女川原子力発電所2号炉審査資料	
資料番号	O2DS-1-3(改0)
提出年月日	2023年10月10日

女川原子力発電所2号炉 固体廃棄物処理系固化装置の固化材変更等 審査会合における指摘事項に対する回答

2023年10月
東北電力株式会社

2023年9月7日の審査会合における指摘事項一覧

表2-3 固化装置概略系統図（変更前後）

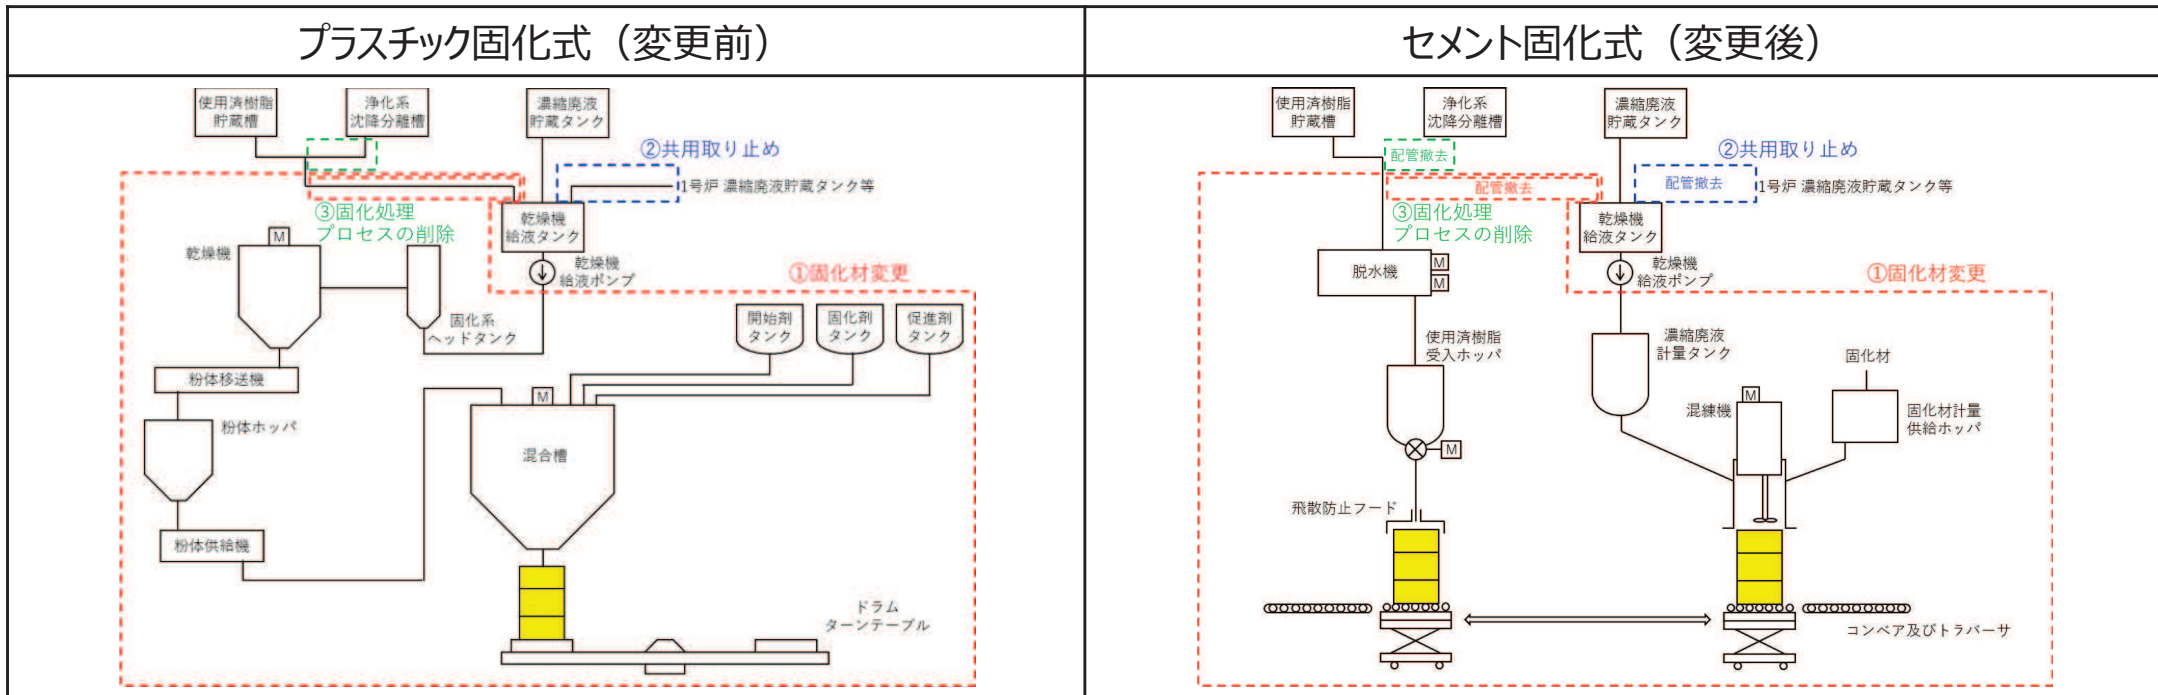
固体廃棄物処理系固化装置の固化材変更等に伴い、撤去する配管の管理処分方法について説明すること。

- 本変更に伴い使用を取り止め、撤去する移送配管については、これまでに放射性廃棄物の移送実績はないが、原子炉施設保安規定に基づき適切な汚染防止対策が行われていることを確認した上で、適切に管理された使用履歴、設置状況の記録等により汚染がないと判断できるものは「放射性廃棄物でない廃棄物」とし、産業廃棄物として処分することで放射性廃棄物の低減を図る。
- なお、「放射性廃棄物でない廃棄物」と判断しないものは原子炉施設保安規定に基づき放射性固体廃棄物としてドラム缶等の容器に封入し、固体廃棄物貯蔵所に貯蔵保管する。

表2-2 固化装置概略系統図 (変更前後)

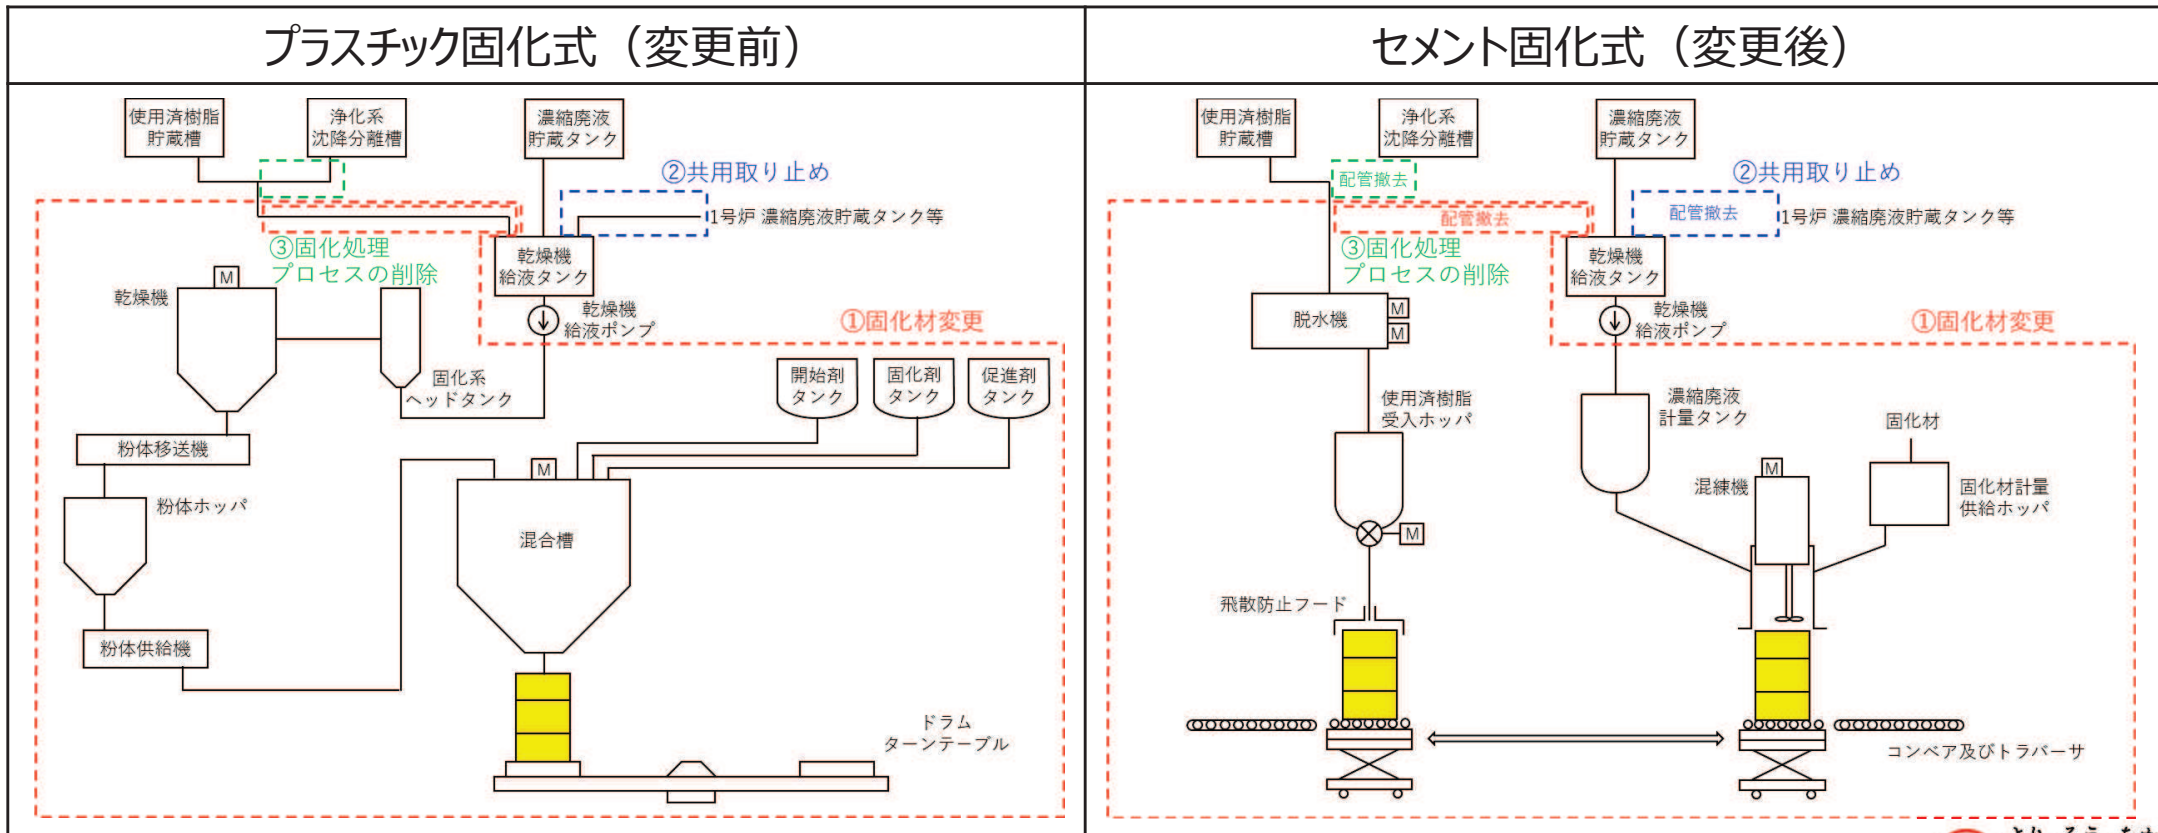
- 女川 2 号炉に設置した固化装置の固化材を「プラスチック」から「セメント」に変更するとともに、プラスチック固化に関する機器等を撤去し、セメント固化専用の機器等を追設する (①)。
- 固化材変更後のセメント固化式固化装置は 1 号炉との共用を取り止め、2 号炉設備とする (②)。
- 浄化系沈降分離槽から固化材変更後のセメント固化式固化装置への処理プロセスを削除する (③)。
- 上記①から③の変更に伴い使用を取り止める移送配管については撤去する。
(⇒女川 1 号及び 2 号炉における固体廃棄物処理の全体概略を参考 1 に示す)

表2-8 添付書類八「第7.3-1図 固体廃棄物処理系系統概要図」(変更前後)

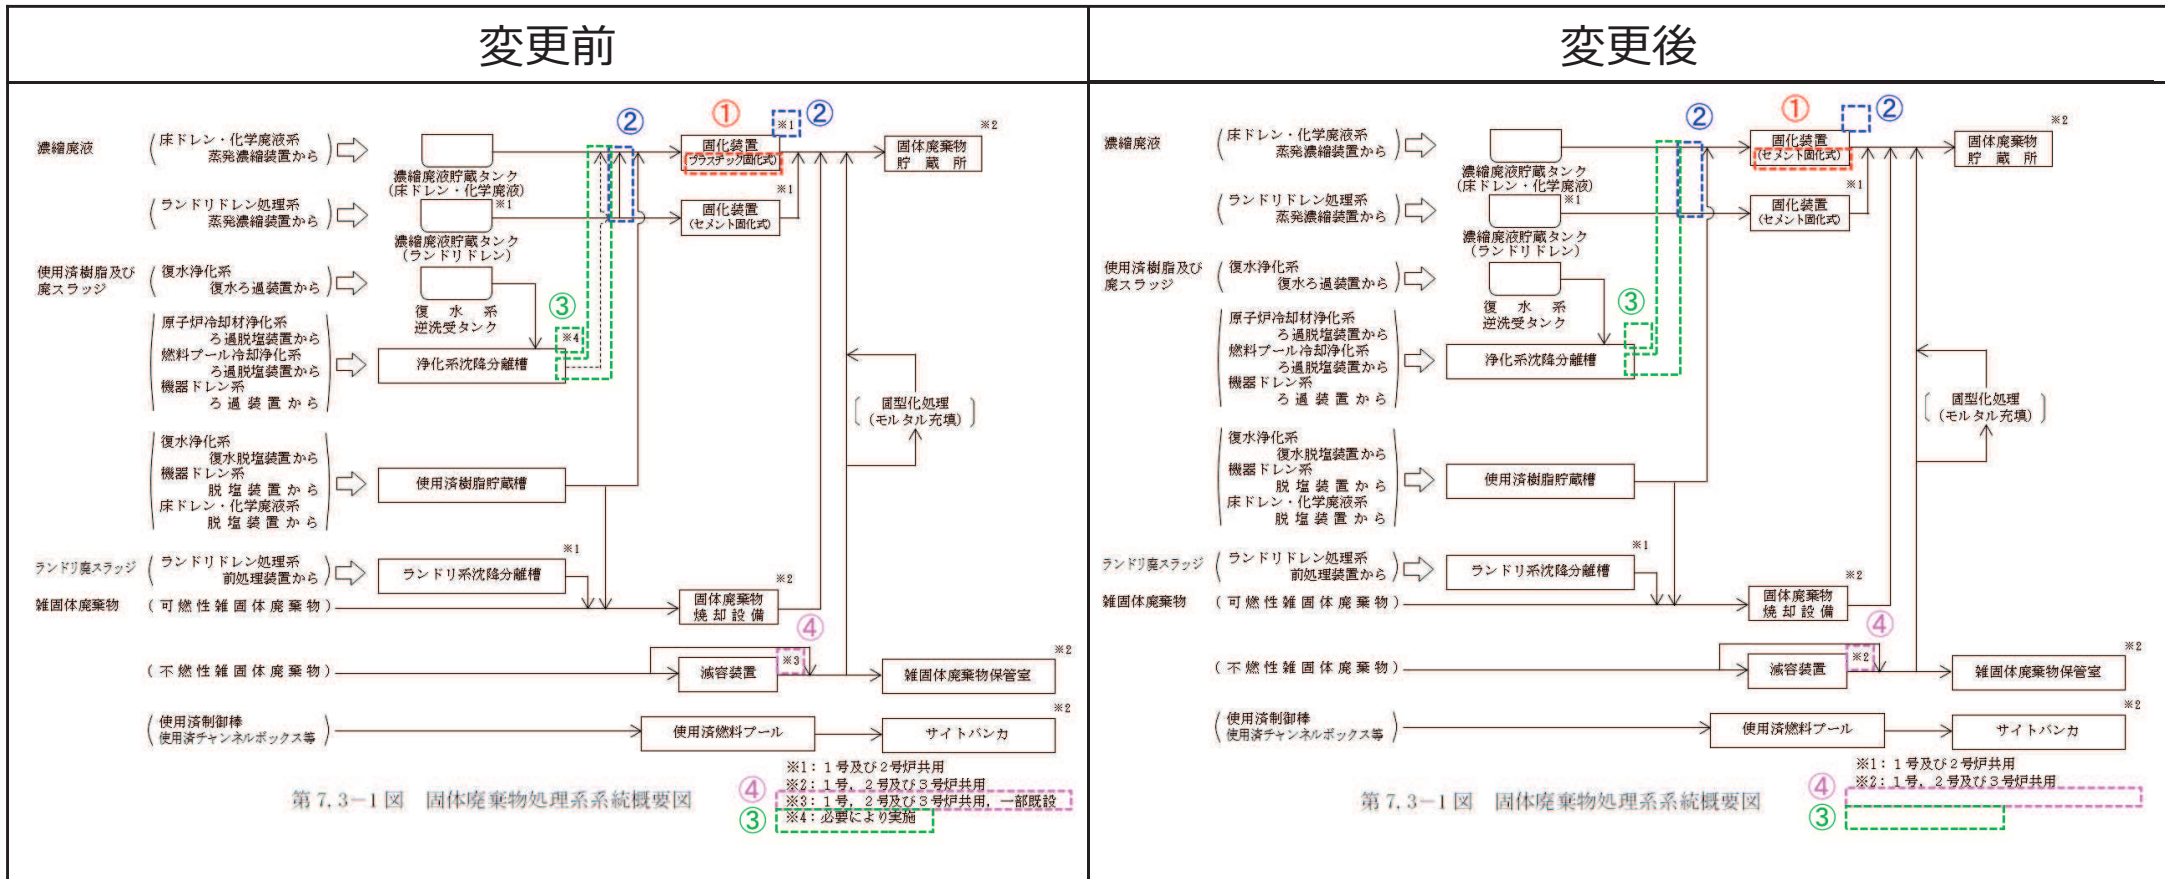
➤ 本文添付参考図「第28図 固体廃棄物処理系系統概要図」及び添付書類八「第7.3-1図 固体廃棄物処理系系統概要図」を表2-8のとおり変更する。

「第28図 固体廃棄物処理系系統概要図」及び「第7.3-1図 固体廃棄物処理系系統概要図」は同一の図面であるため、後者を代表で示す
